令和5年6月市議会通常会議 施設常任委員会資料

議案第91号

工事委託契約の変更について

(大津市道幹1035号線大谷1号橋補修工事の
工事委託契約の一部変更)

3.変更内容

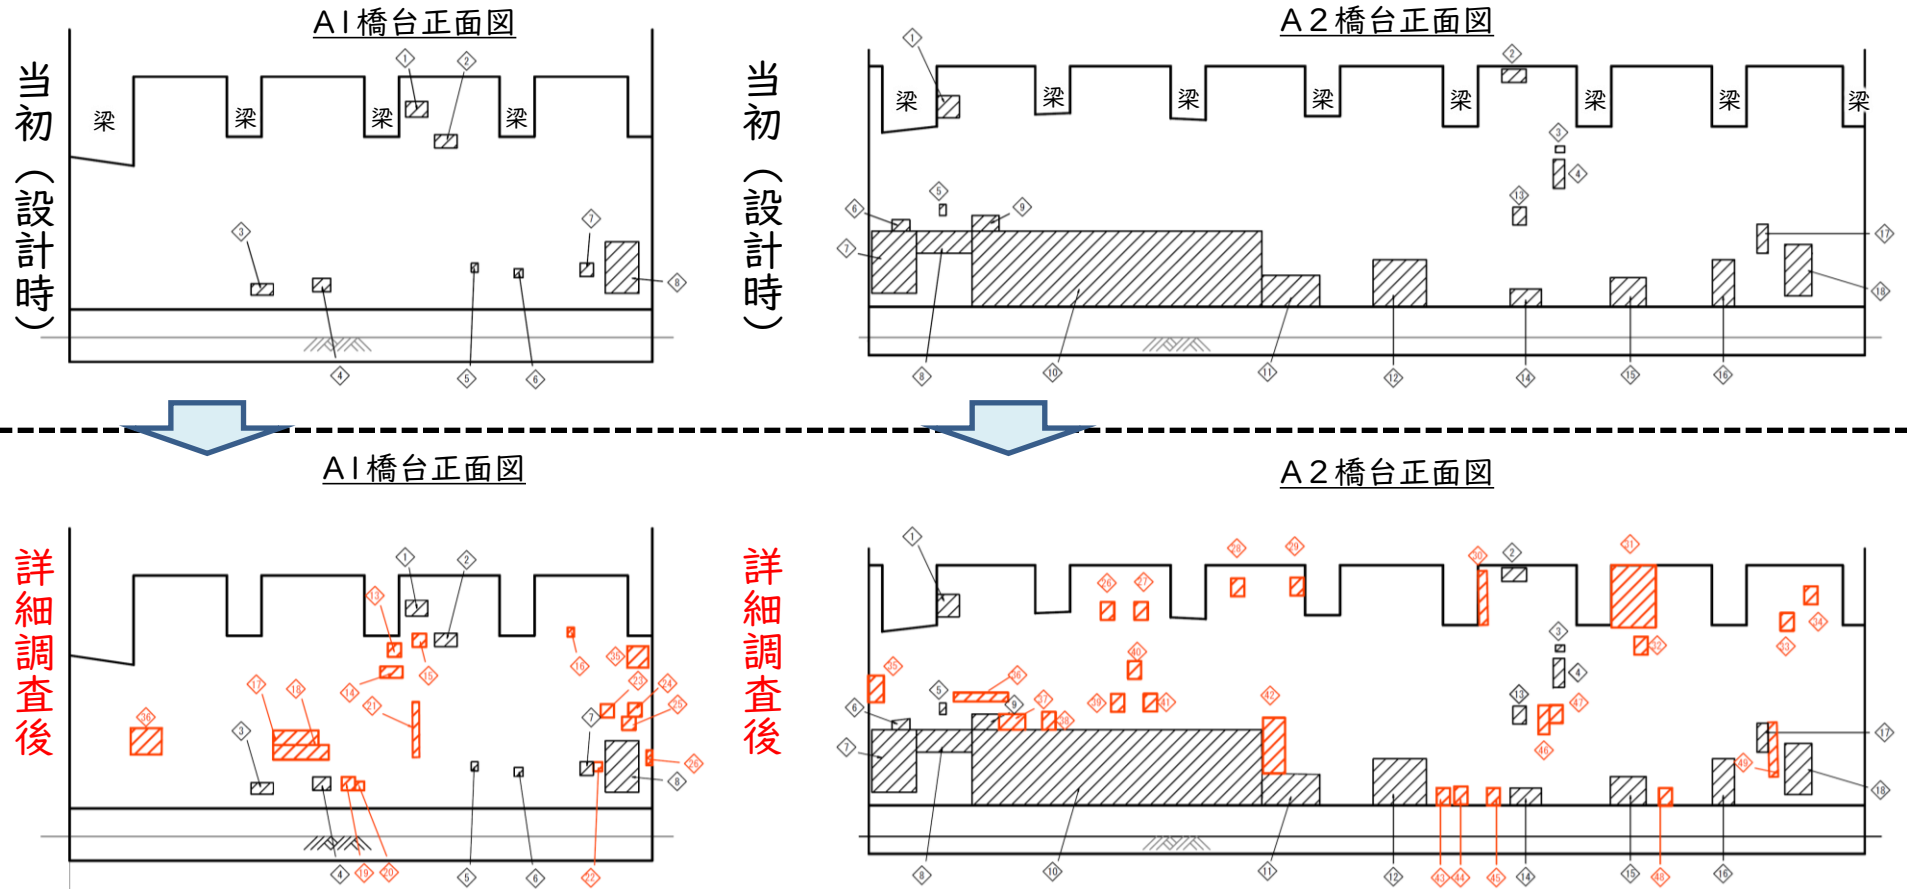
- ① 工事着手後に、橋梁構造物表面において研り作業を実施すると、新たに劣化が進行している箇所が判明し、補修面積が増加した。このことから断面修復工（左官工法）を増工する。

- ② 工事着手後に、橋梁構造物表面において研り作業を実施すると、橋梁構造物内部が空洞化している箇所が判明した。このことから断面修復工（空隙注入工法）を追加する。

84.84㎡（当初） → 120.29㎡（変更）

0㎡（当初） → 32.15㎡（変更）

3.変更内容①

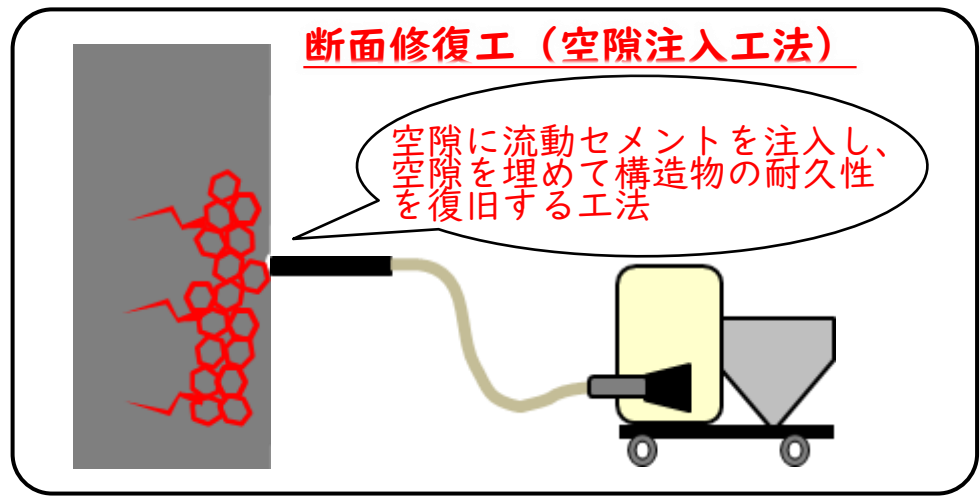
工事着手後に、橋梁構造物表面において研り作業を実施すると、新たに劣化が進行している箇所が判明し、補修面積が増加した。このことから断面修復工（左官工法）を増工する。

: 断面修復工（当初）
 : 断面修復工（追加）
